Stadt Wittmund
- Fachbereich Bauen -

Bauleitplanung in der Ortschaft Ardorf

**91. Änderung des Flächennutzungsplanes sowie
Bebauungsplan 6.2/B 21 „Südlich der Hohebarger Straße - Feuerwehr“
mit örtlichen Bauvorschriften**

hier: Abwägung

Die Einzeichnung der Versorgungsanlagen in dem anliegenden Plan ist unmaßstäblich. Genauere Auskünfte gibt Ihnen gerne der Dienststellenleiter [REDACTED] von unserer Betriebsstelle in Harlingerland, Tel: 04977 919211, vor Ort an.

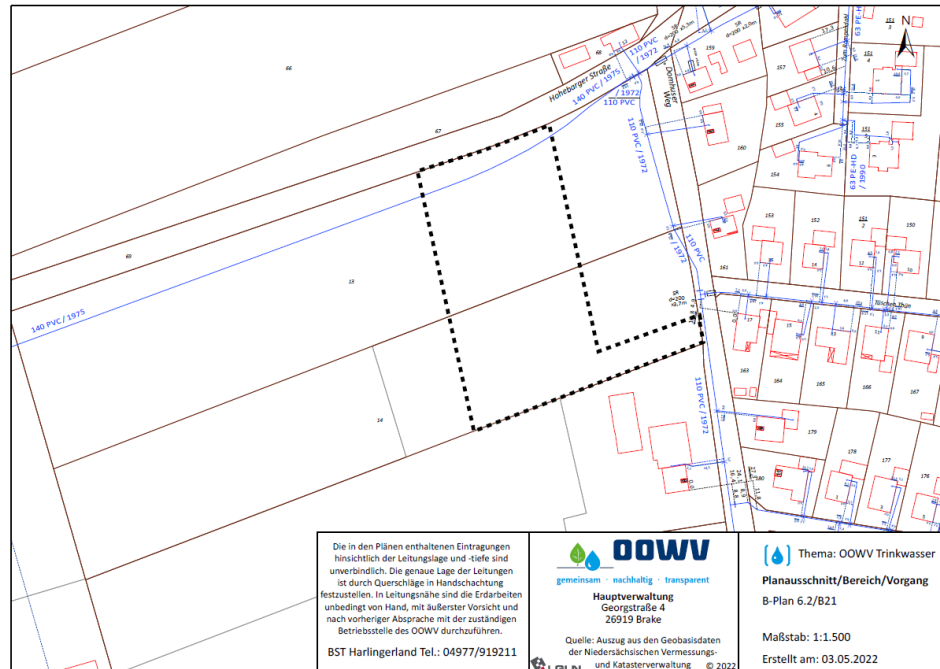
Laut DVGW W405 umfasst der Löschbereich sämtliche Löschwasserentnahmemöglichkeiten in einem Umkreis von 300m um das Brandobjekt. Der bestehende Hydrant 074379 im Umkreis des Plangebietes im Kreuzungsbereich Dormhuser Weg und Fasanerie kann bei Einzelentnahme 48 m³/h Löschwasser aus der Trinkwasserversorgung für den Grundsatz für einen Teil des Plangebietes bereitstellen. Er deckt in seinem 300m-Radius allerdings nicht das gesamte Plangebiet ab. Ein neuer Hydrant am nördlichen Dormhuser Weg wird voraussichtlich 72 m³/h bei Einzelentnahme bereitstellen können. Eine Positionierung von neuen Hydranten für Löschwasserzwecke ist abhängig von der Trinkwasserhygiene und im Vorfeld der Erschließung abzustimmen.

Die Hinweise werden zur Kenntnis genommen.
Einzelheiten zur Löschwasserversorgung werden Stadtverwaltung sowie Stadt- und Ortsbrandmeister mit dem Landkreis abstimmen.

Die Begründung des Bebauungsplans wird um entsprechende Ausführungen ergänzt.

Übersicht der vorhandenen Wasserversorgung und favorisierter Standort eines neuen Überflurhydranten

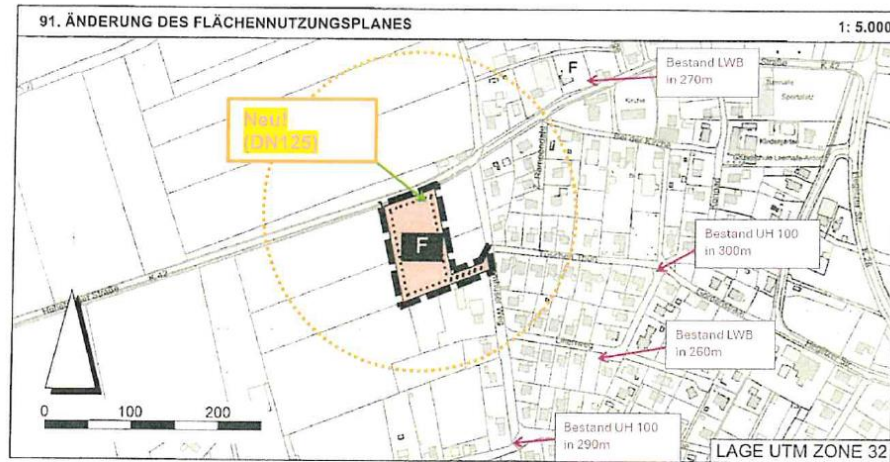
PS: Der Ring zeigt ca. den 200m Radius um den entstehenden Hydranten.
Bei dem angestrebten Standort würde auch, für bestehende und zukünftig entstehende Gebäude, eine Verbesserung der Wasserversorgung entstehen.

- Siehe vorhergehende Seite. -
